版本更新说明		
版本号	日期	更新内容
V1.0	20220617	更新TVS管选型型号；更新省外部3.3V方案的VMCU电压，WIFI发射功率，和FLASH选型要求

AC7913A0应用方案

AC7913A6兼容AC7913A0的应用方案说明

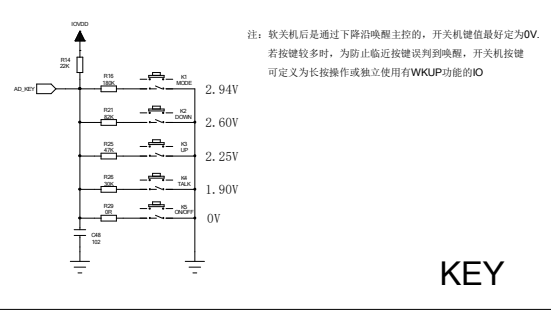
由于AC7913A6已经封装了Flash，原先AC7913A0封装于外接Flash的引脚位（PD0、PD1、PD4、PD5和PD6），改成绑定PB5、PB6、PB7、HUSBDM、HUSBDP，AC7913A6可以兼容AC7913A0的应用方案。
